Objet : Aménagement du parking Croce Maïo

Réf : F09416P035

En réponse à votre courrier du 13 octobre 2016, vous trouverez en pièces jointes les éléments de réponse complétant la demande d'étude d'impact pour la réalisation du parking Croce Maïo.

Aménagement du parking Croce Maïo

Plan 5

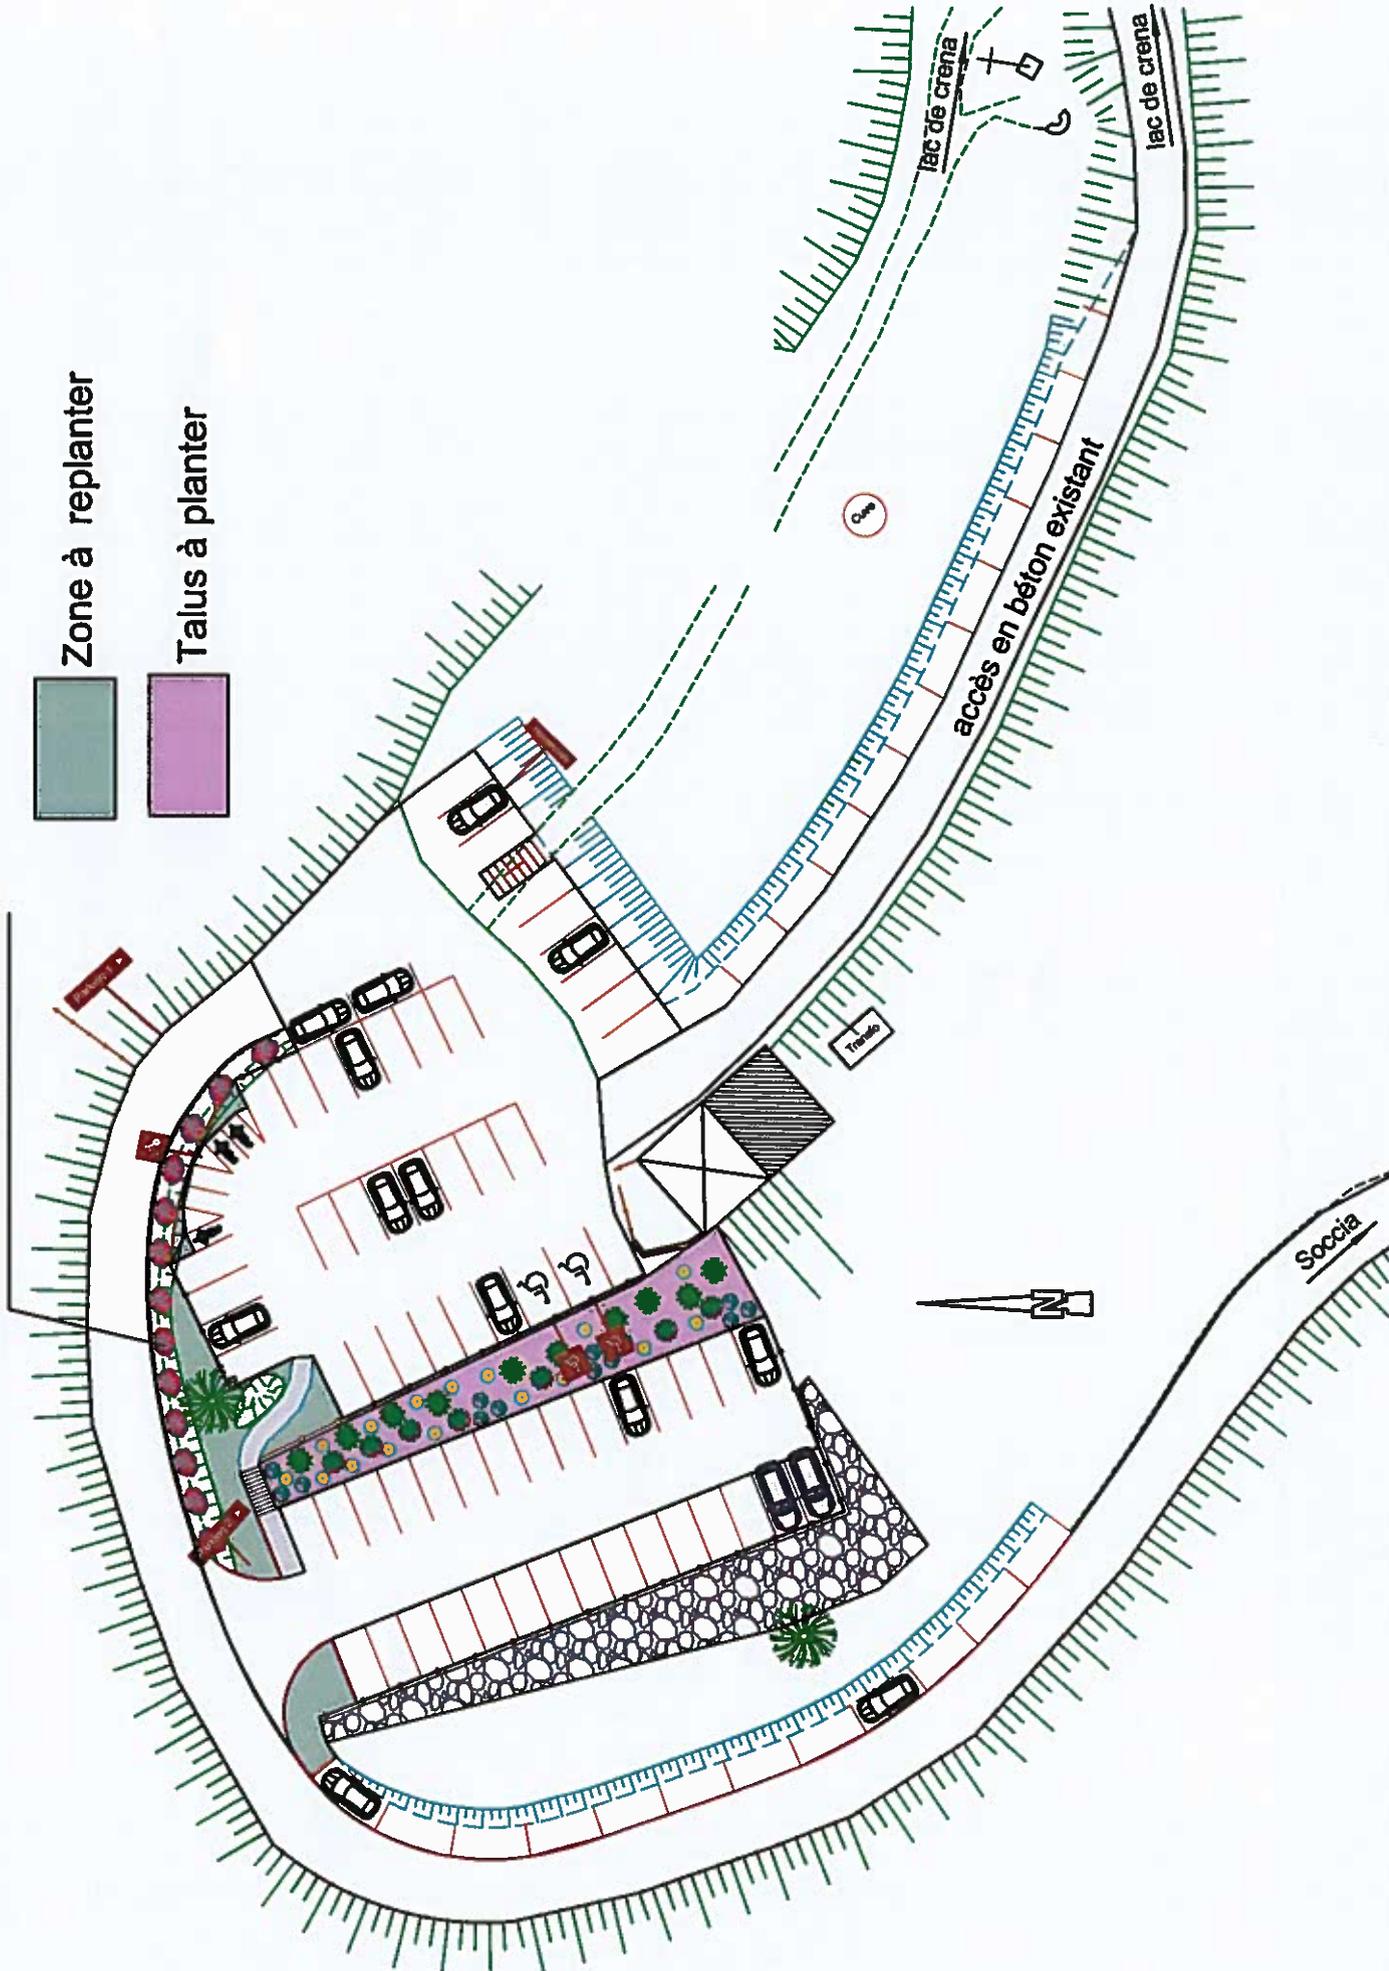
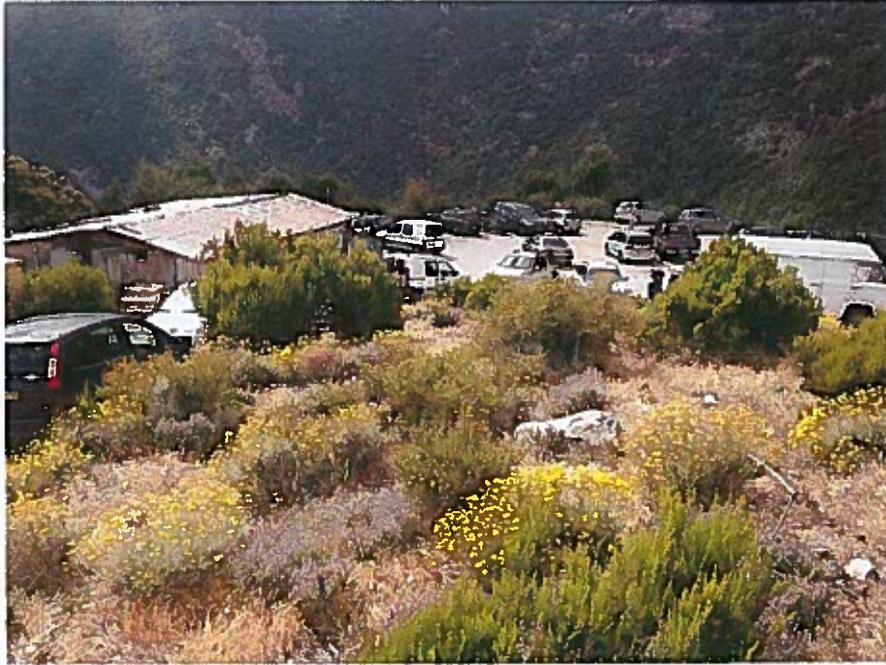
6 – Mesures d'insertion paysagère

Les mesures d'insertion paysagère consistent à récupérer, dans la mesure du possible, les plantes enlevées lors des déblais pour les replanter aux endroits prévus à cet effet. (Entrée de parking 2 et autour du parking 1).

Le talus existant entre les deux parkings sera planté de végétaux déjà existants dans le secteur afin de maintenir une harmonie paysagère. (Bruyère, immortelles, grévilléa, phillyrea)

Les parkings seront revêtus d'un mélange de matériaux existant sur place (arène granitique) avec de la chaux afin de le stabiliser. Le revêtement restera donc perméable. Les surfaces de parking auront une pente de 4% afin de permettre l'écoulement des eaux pluviales vers le caniveau existant.

Dans le cas où des pierres de dimensions importantes seraient extraites des déblais, elles seront déposées entre le pied de talus et les bordures pour empêcher le stationnement sur une partie de la chaussée. Dans les autres cas, les pierres serviront en remblai à l'arrière de l'enrochement. (Voir plan 5 et photos 5)
